Data: Mer 16/09/2015 17:42
Da: "INERGIA S.P.A."
A: segreteria@pec.adb.puglia.it,
settore11@cert.provincia.foggia.it
Cc: enza.covesnon@inergia.it
Oggetto: Richiesta integrazione AdB Conferenza VIA
17.09.2015 parco eolico Posticciola 2
Allegato/i: Tav_Idrogeomorfologica Ufficiale.pdf
(dimensione 1.89 MB)
Tav_Idrogeomorfologica_Bozza.pdf(dimensione
1.90 MB)

Stralcio planimetrico dell'area di progetto con le perimetrazioni della Carta Idrogeomorfologica dell'Autorità di Bacino della Puglia (Bozza superata) (Gennaio 2009 - Tav 17: Foggia 422 "Cerignola"), in scala 1:25.000

Stralcio planimetrico dell'area di progetto con le perimetrazioni della Carta Idrogeomorfologica dell'Autorità di Bacino della Puglia (Ufficiale) (Aggiornamento: Ottobre 2009 - Tav 17: Foggia 422 "Cerignola"), in scala 1:25.000

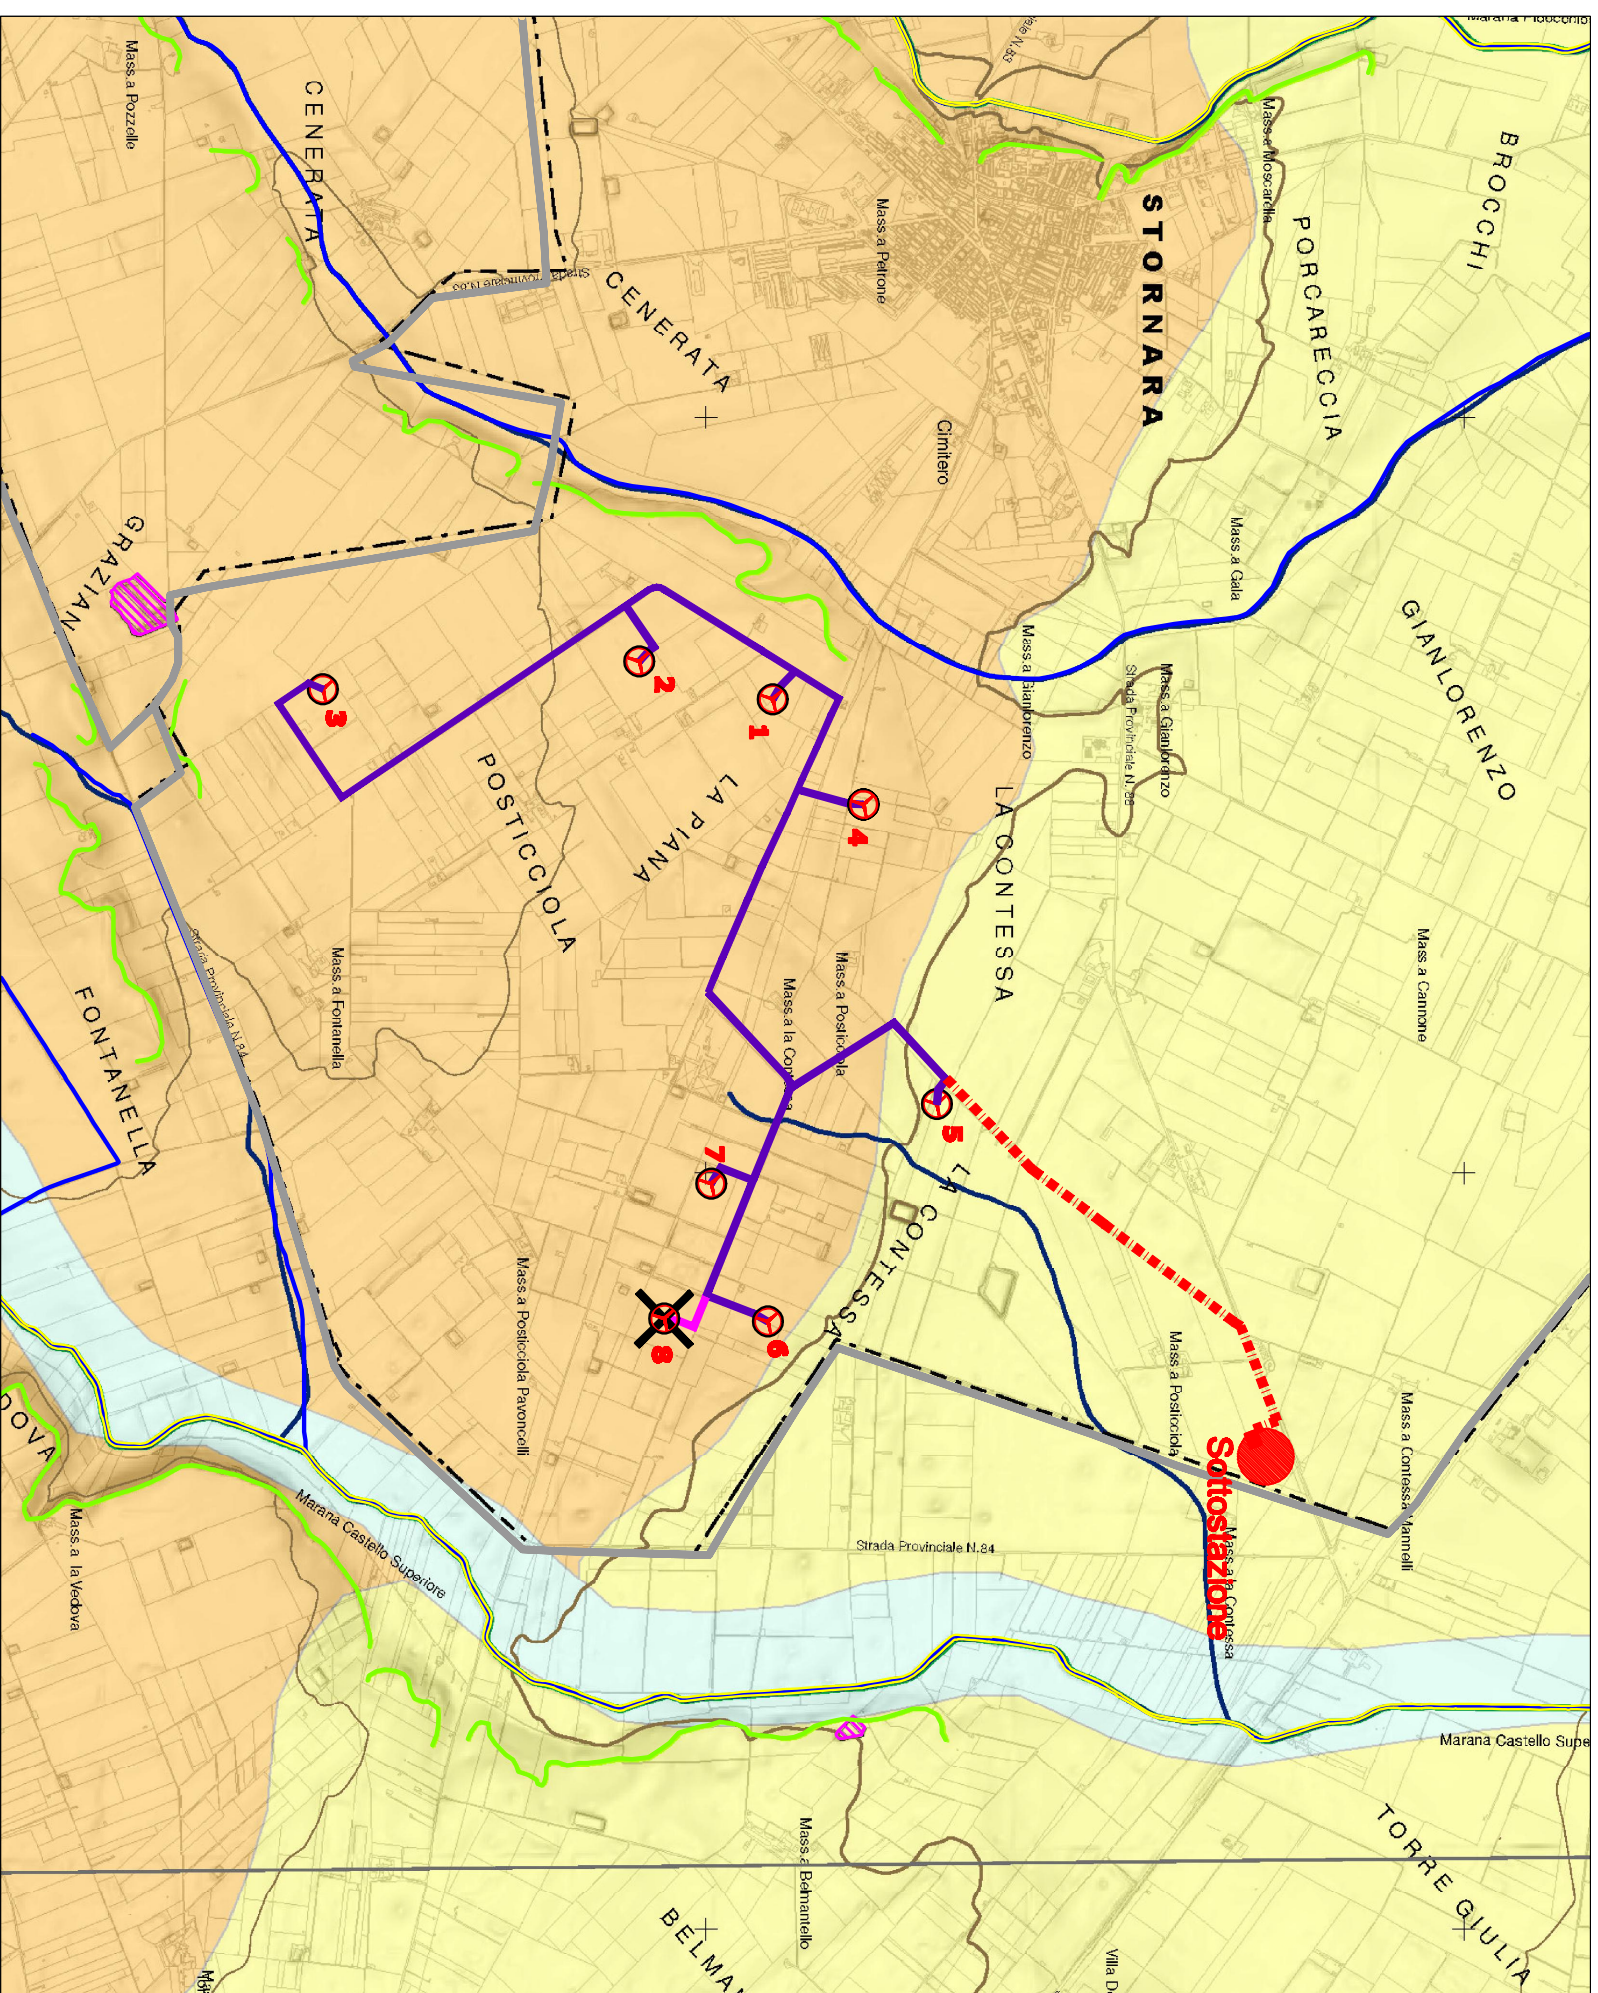
Per quanto concerne le interferenze con il reticolo idrogeologico, si fa presente che nella Carta Idrogeomorfologica approvata con il PPTR è quella aggiornata a Ottobre 2009, il parco eolico denominato Posticciola 2, in agro del Comune di stornara (FG) con le relative opere accessorie, oggetto di questo procedimento autorizzativo, non intersecano, né costeggiano, né rientrano nel buffer dei 150 del reticolo idrografico presente. (cfr. Tavole Allegate). In verità nella Carta Idrogeomorfologica in Bozza del Gennaio 2009 era presente un reticolo idrografico secondario che non è stato più confermato nella versione ufficiale in vigore (cfr. Tavole Allegate).

Tutto ciò premesso si reputa non significativo, effettuare 1. lo Studio di compatibilità idrologica e idraulica che attesti, per il tratto stradale in adiacenza al reticolo idrografico la sussistenza delle condizioni di sicurezza idraulica, e 2. la redazione degli elaborati tecnici relativi alla modalità di attraversamento prescelto, in relazione all'attraversamento del cavidotto MT.
